改善箇所説明図

ブレーキアクチュエータASSY

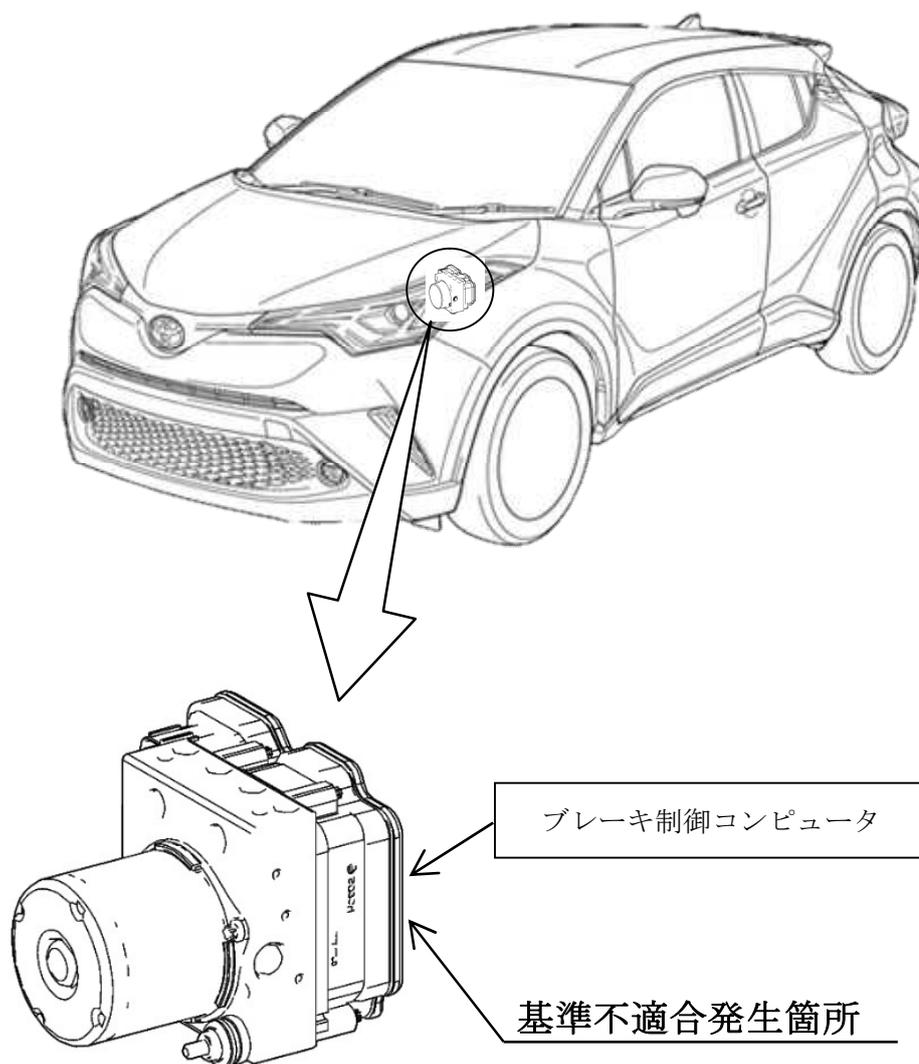
電動パーキングブレーキにおいて、ブレーキ制御コンピュータの断線検出プログラムが不適切なため、作動または解除操作を長期間行わないと当該パーキングブレーキ用モータ接点に生成された酸化皮膜により接触抵抗が増加して、断線と判定することがある。そのため、警告灯が点灯して、電動パーキングブレーキが作動しないおそれがある。

全車両、制御プログラムを修正する。

識別：改善済車両には車台番号打刻1桁目の右側に黄色ペイントを塗布する。
